**RESOLUCIÓN N° 3030 DE
(27 DIC. 2011)**

Por la cual se adjudica la Invitación Pública N° 010 de 2011

ASUNTO: RESPUESTA OBSERVACIONES REALIZADAS A LAS EVALUACIONES DE LOS COMITÉS TÉCNICO, JURÍDICO Y FINANCIERO DE LA INVITACIÓN PÚBLICA N° 010 DE 2011.

No hay troqueles

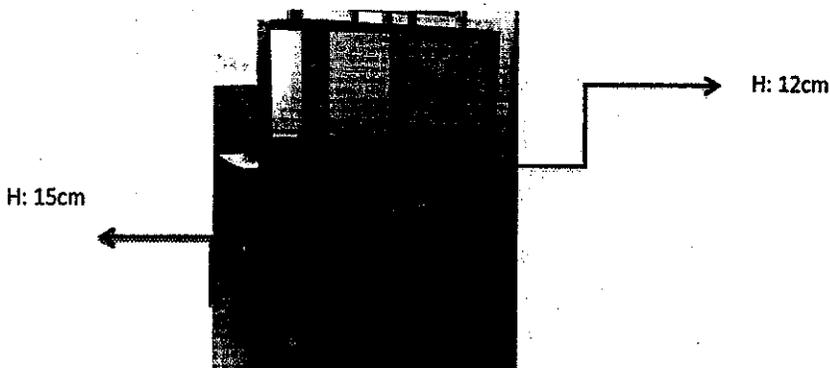
La muestra correspondiente a la división piso techo NO TIENE TROQUELES PARA CABLEADO, la entidad claramente solicita: *Debe poseer troqueles para una toma doble de energía regulada, una toma doble de energía normal y una toma doble de 3 comunicaciones (voz y datos)..*

Respuesta: En la evaluación este ítem no se consideró para ninguno de los proponentes.

No hay troqueles

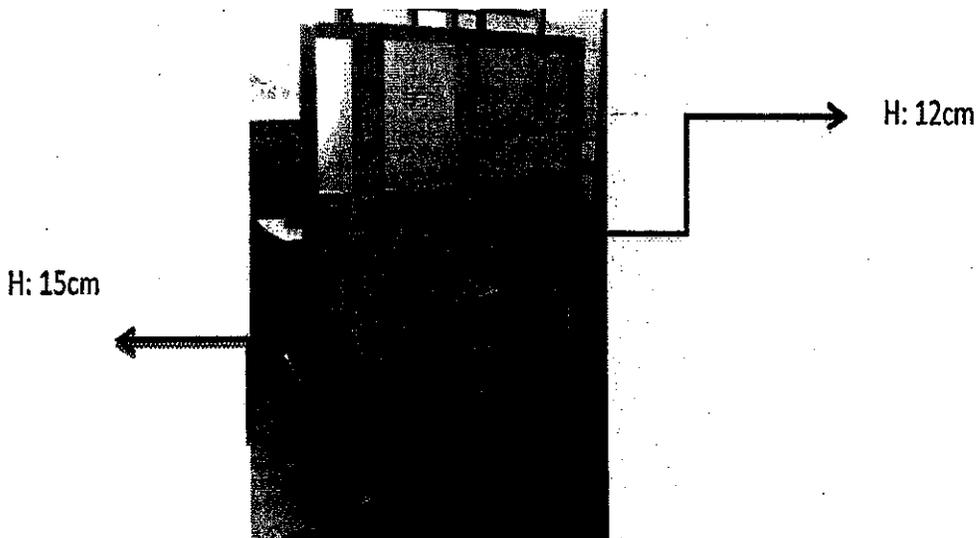
La muestra correspondiente a la división piso techo NO TIENE TROQUELES PARA CABLEADO, la entidad claramente solicita: *Debe poseer troqueles para una toma doble de energía regulada, una toma doble de energía normal y una toma doble de 3 comunicaciones (voz y datos)...*

Respuesta: En la evaluación este ítem no se consideró para ninguno de los proponentes; no tiene puntaje.
